COMMISSION ROYALE DES MONUMENTS ET DES SITES
KONINKLIJKE COMMISSIE VOOR MONUMENTEN EN LANDSCHAPPEN

N/Réf. : IXL20695_719_PU
Gest. : BDG/MLL
V/Réf. : PU2023/394-278/33
Corr: Gauthier Loundja Okandjo
NOVA : 09/XFD/1917276

IXELLES. Rue Simonis, 33
(= partiellement en zone de protection de la maison personnelle et atelier du sculpteur Alfred Crick située au n°64)
PERMIS D'URBANISME: rehausser et transformer un bâtiment affecté en galerie d'art vers une galerie d'art avec trois logements aux étages

Avis de la CRMS

A g. : 1^{ère} proposition de 2022

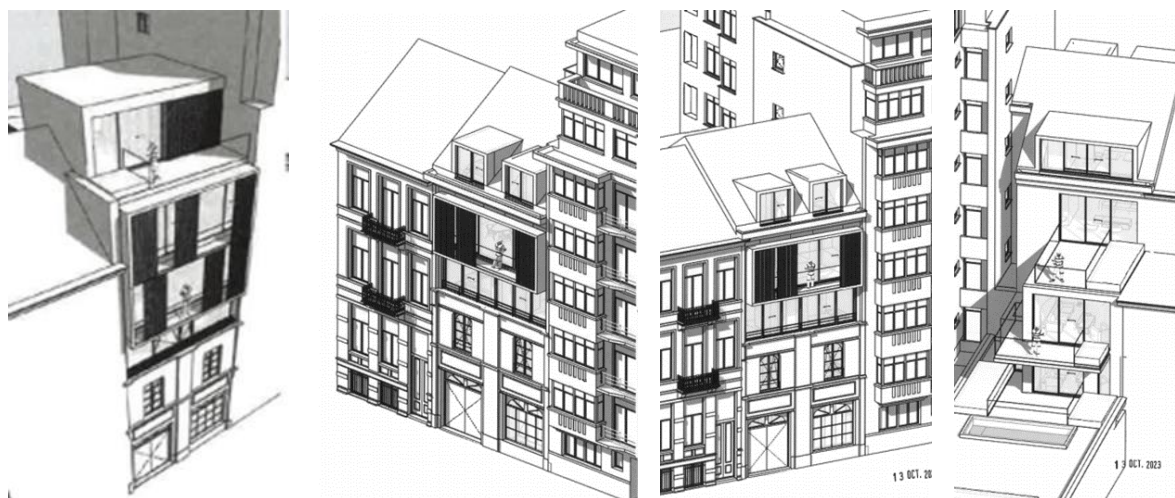
Concernant la rehausse, une première proposition avait été présentée à la Commune le 23/06/2022. Dans l'avis formulé, il avait alors été demandé de supprimer le R+4 et de rester dans le gabarit du n°35 (maison voisine de gauche).

Aujourd'hui, la proposition de combler la dent creuse se décline par une surhausse dépassant légèrement le faîte du n°35 et adoptant une toiture à deux versants :

- en façade avant, les rez-de-chaussée et 1^{er} étage conservent leur caractéristiques actuelles, dont le cimentage de ton clair et les châssis double vitrage noir (le fronton récent serait supprimé). Le R+2 prendrait la forme d'un bandeau vitré (châssis en aluminium thermolaqué de couleur noire). Au R+3, un cadre légèrement saillant serait mis en œuvre (béton architectonique, garde-corps léger et transparent en verre, jeux de claustra coulissant bois ton naturel);
- en façade arrière, le nouveau volume aurait partiellement un recul d'1 mètre pour s'adapter aux fenêtres latérales existantes dans l'immeuble voisin (n°31). Il serait recouvert d'un crépi sur isolant de ton clair et équipé de garde-corps en verre, de châssis aluminium thermolaqué noir et les rives des terrasses seraient en zinc prépatiné.

La CRMS valide le fait de combler la dent creuse existante par la construction d'une rehausse. Cependant, elle n'est pas favorable à l'expression architecturale proposée, peu harmonieuse et équilibrée (bandeau vitré au R+2, respect plein-vides, choix des matériaux, ...) et qui donne une superposition de deux parties sans dialogue, et mal intégrées dans le paysage de la rue et à l'échelle de ce petit bâtiment. Elle préconise de revoir le dessin et la qualité de composition de la rehausse en façade avant, afin de s'intégrer plus finement et subtilement dans le contexte néoclassique et éclectique du quartier.
